URZĄD MIASTA EŁKU

**PYTANIA I ODPOWIEDZI
ORAZ MODYFIKACJA SIWZ**

Nr sprawy: **O-ZP.271.54.2018**

dot: **PRZEBUDOWA LINII KOMUNIKACJI MIEJSKIEJ NR 3 I 5 W CELU POPRAWY TRANSPORTU PUBLICZNEGO W MIEŚCIE EŁKU – II ETAP – PRZEBUDOWA ULICY WOJSKA POLSKIEGO NA ODCINKU OD UL. KOŚCIUSZKI DO UL. MICKIEWICZA**

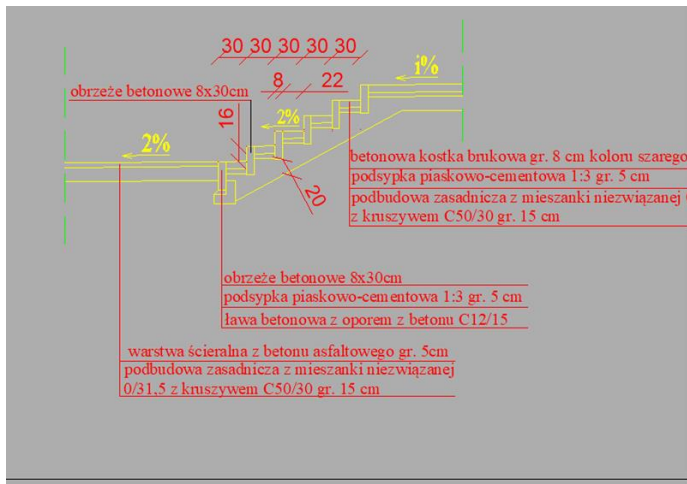
Wnosimy o uzupełnienie SIWZ o rysunki szczegółów konstrukcyjnych schodów terenowych oraz podanie materiałów z jakich mają być wykonane.

Poniżej szczegół schodów terenowych

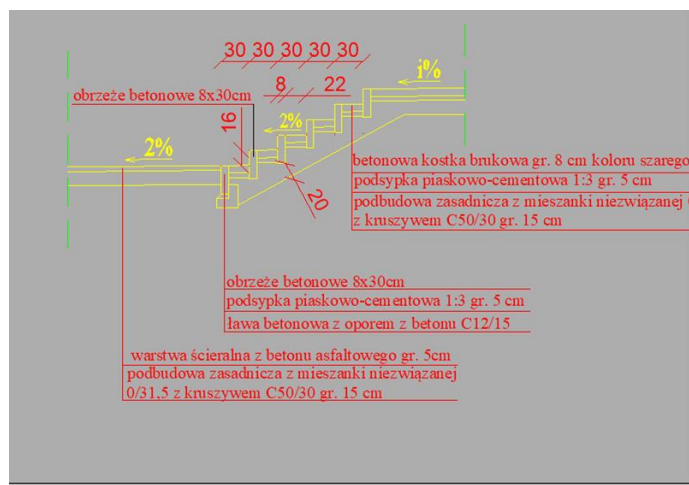
W załączonej dokumentacji przetargowej brak jest szczegółów konstrukcyjnych dotyczących wykonania schodów terenowych.

Zwracamy się o uzupełnienie.

Poniżej szczegół schodów terenowych.
